乙訓環境衛生組合 ごみ処理施設整備事業(仮称)に係る 計画段階環境配慮書について

～8月25日開催の専門委員会における確認事項回答～

乙訓環境衛生組合

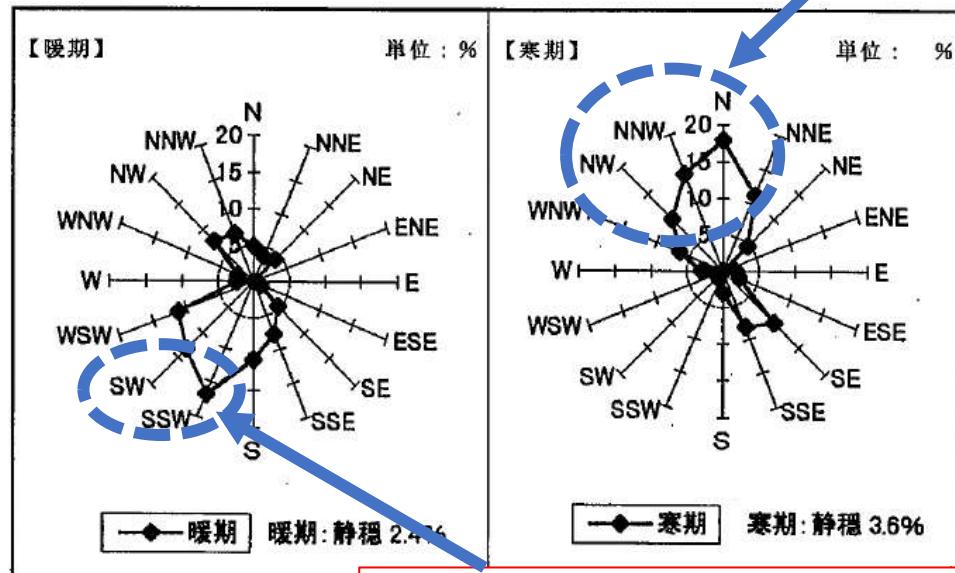
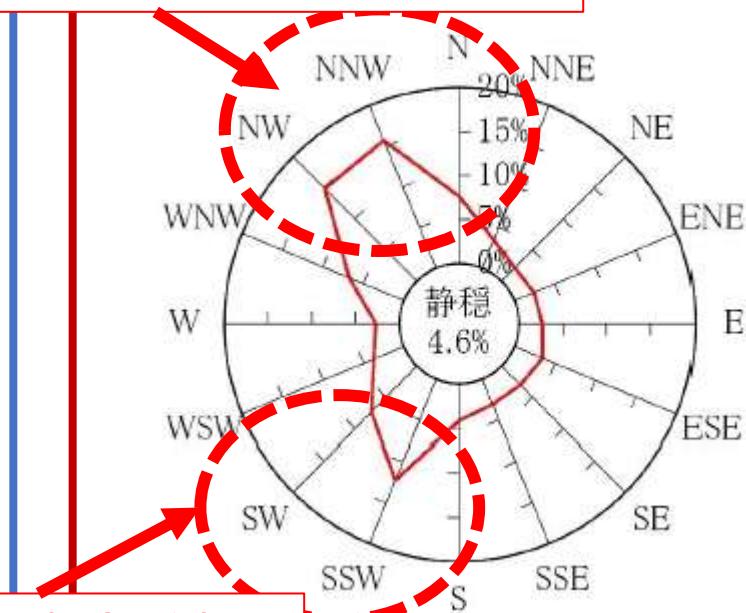
【大気質について】現焼却施設の建設時に実施した風向・風速の調査結果(1週間)を提示すること

風向について：

平成10年の過去の調査では、暖期、寒期に7日間の調査のみを実施しています。

左に当時の調査結果の風向別出現率を、右に乙訓消防本部の令和5年の年間測定結果を示します。

いずれも夏場は南西から南南西、冬場は北から北西の風向が卓越しています。

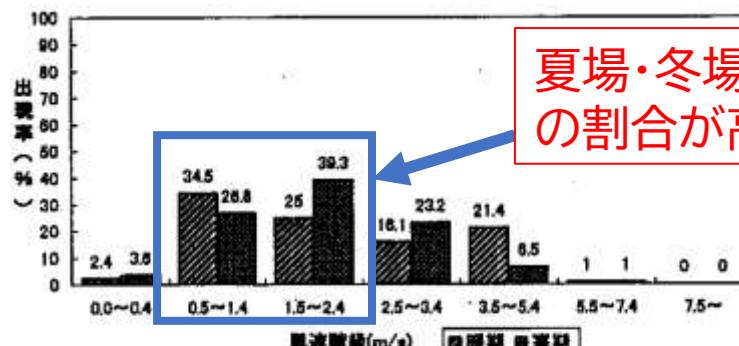
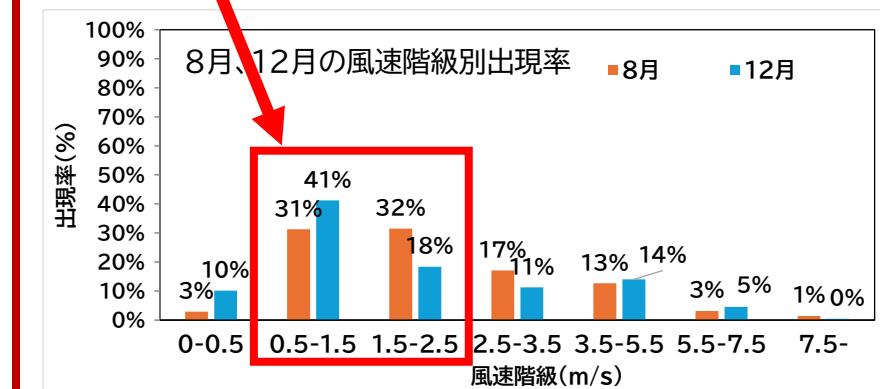
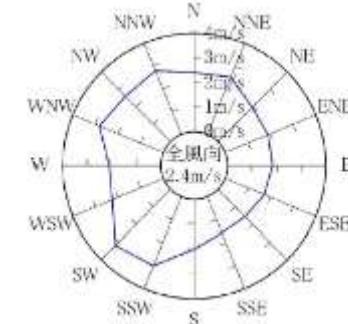
【大気質について】過去の現焼却施設建設時の調査(1週間)での風向風速の観測結果を提示すること

風速について：

左に当時の調査結果の風速別出現率を、右に乙訓消防本部の令和5年の年間測定結果と、令和5年8月・12月の出現率のグラフを示します。

いずれのデータも、夏・冬ともに風速が0.5～2.5m/sの階級が多く、7.5m/s以上は平成10年は0%、令和5年は1%の出現率と少なくなっています。

7. 立合調査8301次(7 ANTMT地区)調査概要

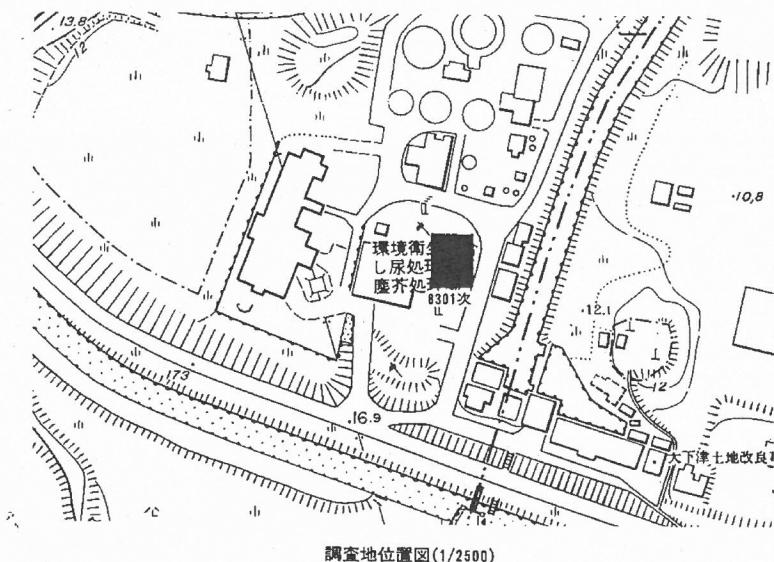
【埋蔵文化財について】既存施設の建設時における掘削規模を上回るのであれば、調査は必要なのではないか

旧ごみ処理施設建設時(昭和58年)に、10数mまで掘り下げた際の大山崎町による立会調査結果(※参考資料)では、遺物の出土は全くなく、湿地の堆積層であったことが確認されています。

現時点ではランプウェイの有無や貯留容量が未定であるため掘削深度は決まっていませんが、新ごみ処理施設の掘削深度は現し尿処理施設の地下1階の深度より深くなる可能性が高く、新たに掘削する場所に埋蔵文化財が包蔵されている可能性は否定できませんので、埋蔵文化財に対する影響を回避、低減に努める必要があります。

以上のことから、21ページの回答にも示しているとおり、方法書以降の手続きにおいて検討することとし、文献その他の資料及び現地調査による情報の収集並びに当該情報の整理及び解析を実施し、必要に応じ教育委員会、学識経験者等の指導・助言を受けて調査を進めることとします。
